# INFORME DE AUDITORIA

“AUDITORIA TECNICA A SUBESTACION FAENAS PANGUE”

**Figura 1 - Extracto del DUF, muestra TC de paño CT11.**

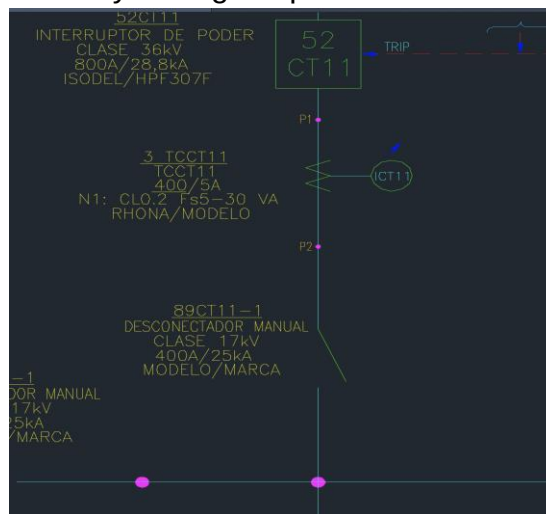
- Este documento muestra que el TC del paño CT11 tiene clase de precisión correspondiente a un núcleo de medida, es decir según el plano, la protección no estaría conectada a un núcleo de protecciones. Se solicita al coordinado aclarar la conexión del TC y corregir el plano de ser necesario.

**Figura 4 – DUF Muestra RELE ABB REF615**

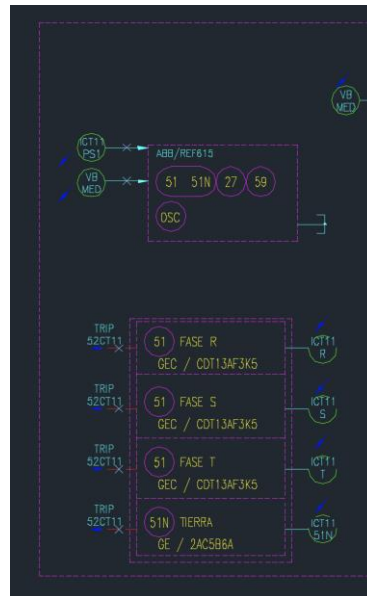
- Los printouts solo consideran fotos de ajustes de las protecciones CDG e IAC del paño CT11 y printout del Control Form6 del paño C4. Es decir, información incompleta.
- El Printout del relé ABB REF 615 presenta parámetros activos de Sobrecorriente residual y sobrecorriente de fase, que difieren de los ajustes refrenciados en el Estudio de Ajustes desarrollado por Frontel para el alimentador C8 (Ver anexo B).
- Se deja constancia que Palmucho S.A. no tiene un Estudio de Ajustes para las protecciones de la S/E Faenas Pangué.

**Figura 6 Muestra estado del DUF de la S/E Faenas Pangue y TC paño CT11**

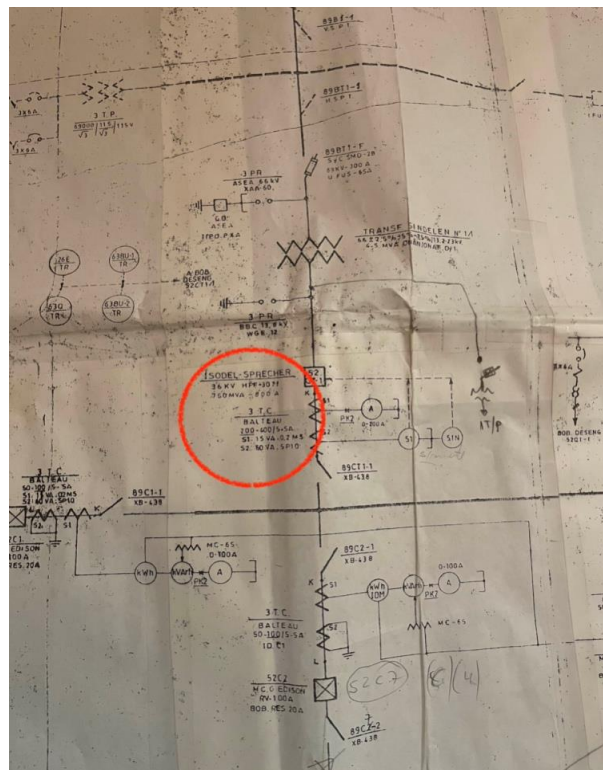
En base a las diferencias encontradas en esta visita, entre los planos unilineales disponibles y el físico, se constata que se han realizado reemplazos de equipos primarios, principalmente TTCC y eventualmente otros.

Esta situación no está reflejada en los planos actuales, lo cual constituye, un hallazgo relevante que debe ser investigado y corregido a la brevedad, en atención a las causas de operaciones indeseadas en esas instalaciones, que son el origen de esta auditoría.

Figura 11 Placa de autotransformador línea Coelche.

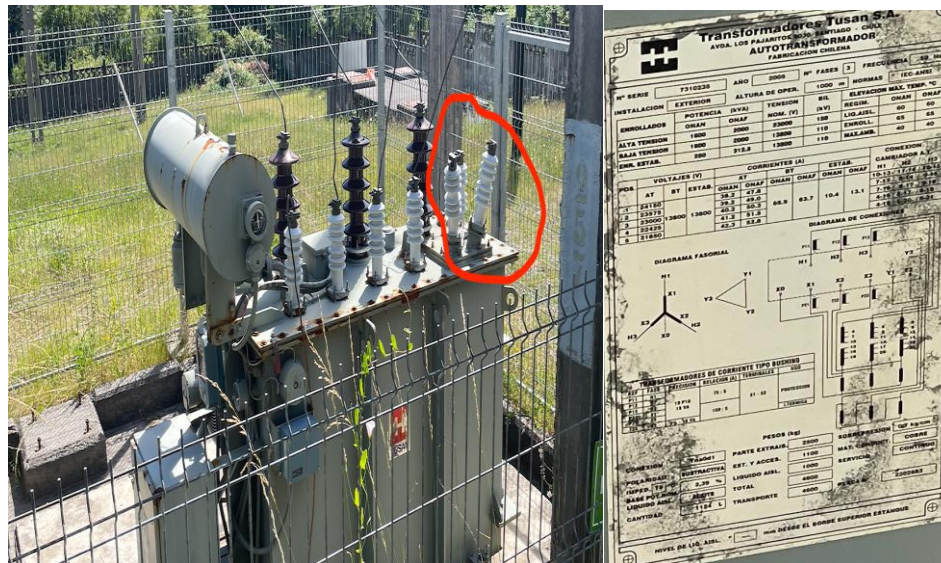
Según la placa del autotransformador posee un enrollado de compensación en delta, que actualmente no se estaría utilizando, se requiere del coordinado alguna justificación técnica, recomendación del fabricante u otro documento, que aclare el no uso de este enrollado, ya que se entiende que estabiliza las componentes de secuencia “0” del autotransformador, que pudiese mejorar los problemas de desbalance presentes en este alimentador.

**Figura 14 Vista Armario CyP paño CT11. Cable de vía de disparo cortado**

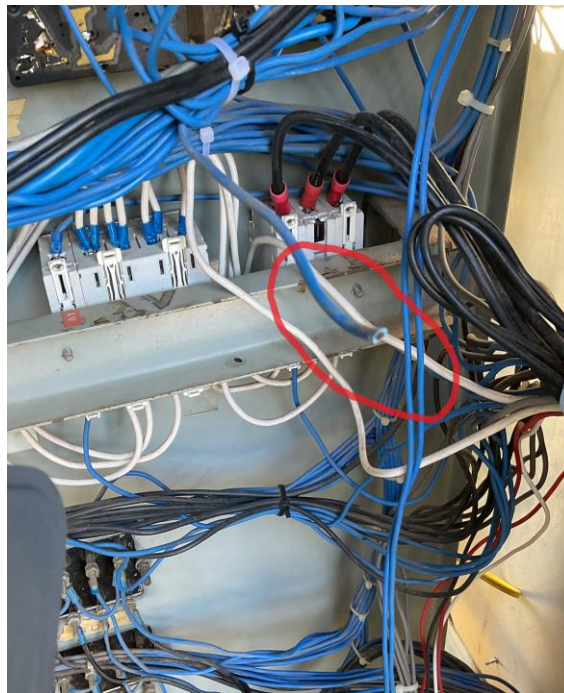
| Ítem                                                                      | Conclusión                                                                                                                                                                                                                                                                                                                                                                                                                                                                                                                                                                                                                  | Relevancia Hallazgo | Conclusión/ Recomendación                               |
|---------------------------------------------------------------------------|-----------------------------------------------------------------------------------------------------------------------------------------------------------------------------------------------------------------------------------------------------------------------------------------------------------------------------------------------------------------------------------------------------------------------------------------------------------------------------------------------------------------------------------------------------------------------------------------------------------------------------|---------------------|---------------------------------------------------------|
| Verificación de Alambrado y equipos que componen el sistema de protección | <ul style="list-style-type: none"> <li>Se detecta alambrados levantados, cables cortados, armario sucio, cables sin marcas, además de no existir información de planos. Existen elementos de operación amperímetros para los alimentadores, pero estos no funcionan.</li> <li>Los circuitos de disparos de los reles de fase no funcionan, los circuitos estan incompletos. Se detecta cable del circuito de disparo cortado (ver figura 14)</li> </ul>                                                                                                                                                                     | <b>CRITICO</b>      | Realizar levantamientos de planos.                      |

| Verificación de vías de disparo | <ul style="list-style-type: none"> <li>No hay protecciones operativas que den orden de apertura al interruptor en caso de fallas. Se encontró que los cables de los circuitos de apertura estaban desconectados (Ver foto de la figura 14).</li> </ul> | <b>CRITICO</b> | Reemplazar reles de Fase CDG (los tres) y residual IAC |
